*ECHANGE A89/RN6 avec péages A6*

*ECHANGE A89/RN7*

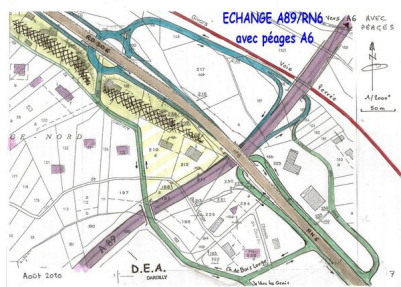
Le projet 2010 est semblable dans son tracé à celui de 2007 mais les échanges de l'autoroute avec les RN6 et RN7 sont très différents, en mieux pour le premier, en mal pour le second. Quant à l'échange avec l'A6, il est pratiquement inchangé et reste pénalisé par les péages PDU.

Le nouveau projet A89/RN6, en abandonnant les bretelles entre la RN6 et l'A6, est déjà moins destructeur et consommateur d'espace que le projet de 2007. Il présente une avancée intéressante qui peut être exploitée et améliorée afin de réduire les expropriations et rétablir les dessertes locales.

C'est ce que propose **DEA** en liaison avec des habitants et des entrepreneurs directement concernés ainsi que les riverains de la RN6 et de la Porte de Lyon.

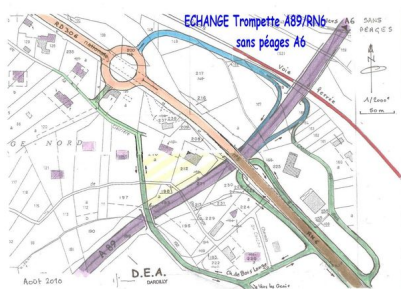
Le projet 2010 A89/RN7 est quant à lui pire que celui de 2007 car en passant au sud de l'actuelle RN489 l'échangeur et l'autoroute condamneraient une zone agricole prospère mais fragile.

**DEA** propose à la place un échangeur conservant en grande partie la voirie existante, et une portion d'autoroute en tranchée au nord de la RN489, à la place du CD73 actuel. Quant à la RN489, elle deviendrait la RD 73 entre Dardilly et La Tour. Ces dispositions ont été étudiées

avec les agriculteurs du secteur et des habitants de l'ouest de Dardilly concernés par les nuisances sonores.

*ECHANGE Trompette A89/RN6 sans péages*

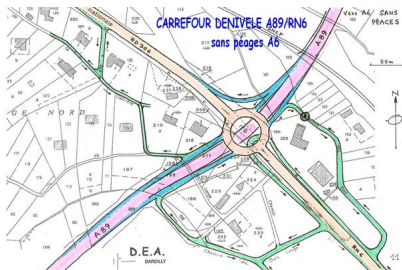
Enfin, pour compléter ces propositions de **DEA**, l'échange A89/RN6 a été imaginé de deux manières différentes dans l'hypothèse où les péages vers et depuis Lyon, qu'on doit uniquement au PDU, seraient abandonnés. Cet abandon libèrerait ipso facto la RN6 et la Porte de Lyon d'une partie (échangeur trompette) ou de la presque totalité (carrefour dénivelé) du trafic de passage en le reportant directement sur l'A6.

De plus, sans péages, l'échangeur A/89/A6 verrait son emprise dans le bois d'Ars réduite de 2 ou 3 hectares.
